Diese Reparaturanleitung beschreibt den Austausch der Schrauben zur Ventilatorbefestigung bei der SolvisLea 7 Pro. Da es bei der SolvisLea 7 Pro bis Lieferdatum 20.02.2026 dazu kommen könnte, dass sich die genannten Schrauben lösen, müssen diese Schrauben ausgetauscht werden. Ansonsten könnte der Ventilator mit einer Umwucht laufen oder sich in der Lüfterdüse verkeilen.

Ventilatorbefestigungsschrauben austauschen

Abb. 3: Schrauben der Ventilatorbefestigung an SolvisLea 7 Pro

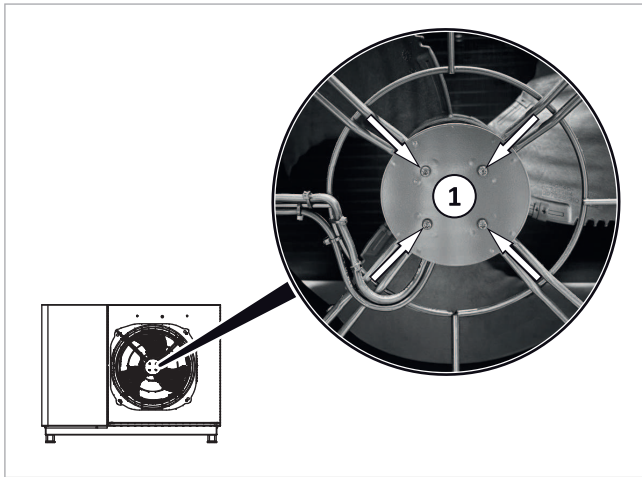
Die ab Werk verwendeten Schrauben sind bereits mit einem Sicherungslack versehen, daher reicht ein Nachziehen der vorhandenen Schrauben nicht aus. Diese sind durch die mitgelieferten Schrauben zu ersetzen.

3. Die vier in → Abb. 3 mit Pfeil gekennzeichneten Schrauben einzeln, nacheinander durch neue Schrauben mit Sicherungslack ersetzen.
Schraubendreher: Torx T20 / Drehmoment: 4 Nm

4. Den Austausch-Nachweisaufkleber mittig zwischen den Schrauben an Position (1) anbringen.
5. Die ausblasseitigen Gitterelemente an der SolvisLea 7 Pro vorsichtig aufstecken und festschrauben.
6. Den Deckel von SolvisLea 7 Pro wieder montieren.
